SEDE**Parere espresso nella seduta del 10/09/2026 – Parere finale**

Procedimento: ID VIA 1064 PAUR ex art. 27-bis del d.lgs. 152/2006VIncA: ☒ **NO** ☐ **SI** *Indicare Nome e codice Sito*Piano di Utilizzo delle terre e rocce da scavo ☐ **NO** ☒ **SI****Oggetto:** Provvedimento Autorizzatorio Unico Regionale ai sensi dell'art. 27-bis del D.lgs. 152/2006. Rimodellamento ed Adeguamento BAT profilo di chiusura definitiva della Discarica di servizio/Soccorso al D.lgs. n.121/2020 (IPPC 5.4), sita in località Burgesi – Ugento (LE)**Tipologia:** D.Lgs. 152/2006 e ss.mm.ii. - Parte Seconda - All. III, lett. p)
L.R. 26/2022 All. A, elenco C.1, punto 5.4**Autorità Comp.** Regione Puglia, ex l.r. 26/2022**Proponente:** **PROGETTO AMBIENTE Bacino Lecce 3 Surl**, con sede legale in Contrada "Forcellara San Sergio" snc, 74016 Massafra (TA)**Elenco elaborati esaminati.**

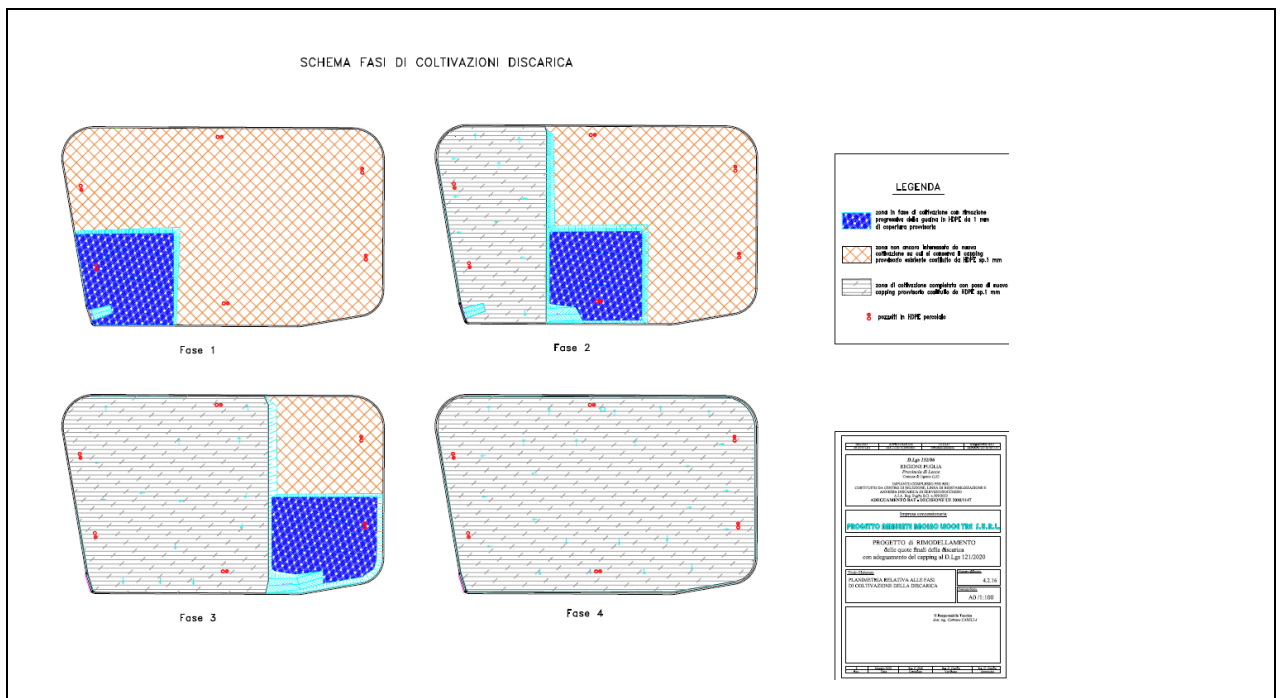
3. La CT VA rileva che il Piano di Gestione Operativa descrive le modalità di copertura giornaliera dei rifiuti, tuttavia, queste risultano descritte in termini generali e non sono specificamente correlate alla nuova configurazione progettuale, con particolare riferimento al rimodellamento morfologico del corpo discarica e alle possibili implicazioni sulla gestione dei flussi idrici e delle emissioni diffuse;

Il capitolo 5 del Piano di gestione Operativa revisionato riscontra in maniera adeguata alcuni degli aspetti generali relativi alla sequenza di coltivazione, allo spessore degli strati e alla copertura giornaliera. Tuttavia non chiarisce in maniera esaustiva le implicazioni della nuova configurazione sui flussi idrici e sulle emissioni diffuse, soprattutto per l’ambiguità tra cella di 200 m² e settore di 15.100 m².

In particolare, il Piano di Gestione Operativa aggiornato correla la coltivazione alla volumetria aggiuntiva, prevedendo l’abbancamento progressivo per celle virtuali di circa 200 m², la posa dei rifiuti in strati non superiori a 50 cm, la copertura giornaliera di almeno 15 cm e la successiva chiusura provvisoria dei settori. **Permane tuttavia un’incertezza sostanziale circa la massima superficie contemporaneamente privata della geomembrana, poiché il Piano prevede la rimozione della copertura sull’intero settore e, contestualmente, la coltivazione per singole celle.**

Non risultano inoltre definite le opere provvisorie di separazione e convogliamento delle acque durante le diverse fasi di avanzamento, le procedure per eventi meteorici intensi, le caratteristiche prestazionali dei materiali di copertura e le modalità di mantenimento della captazione del biogas durante il sopralzo. Le misure per il contenimento delle emissioni diffuse e odorigene restano prevalentemente qualitative e prive di soglie operative e procedure di intervento. Il Piano risulta carente della definizione della massima superficie scoperta, della gestione idraulica temporanea delle celle e delle modalità di controllo di polveri, odori e biogas durante tutte le fasi di coltivazione.

Nel Piano si afferma in un primo momento che “Si elimina la guaina di copertura provvisoria sul settore A del 1° lotto”, e subito dopo si prevede una cella operativa di circa 200 m². anche in questo caso non è chiarita la modalità di coltivazione della discarica ed in particolare se la geomembrana venga rimossa dall’intero settore (potenzialmente fino a 15.100 m²), oppure soltanto dalla singola cella di 200 m², oppure da porzioni progressive più ampie della cella ma inferiori all’intero settore. Come riportato anche nei punti successivi, questa distinzione è determinante per la produzione di percolato, il ruscellamento contaminato, gli odori e le emissioni diffuse.

Il proponente, nel documento “*LE3_Relazione di riscontro.pdf*” ha riscontrato alla richiesta rinviando all’elaborato “*doc_07_Piano Gestione Operativa_mag26.pdf*”.
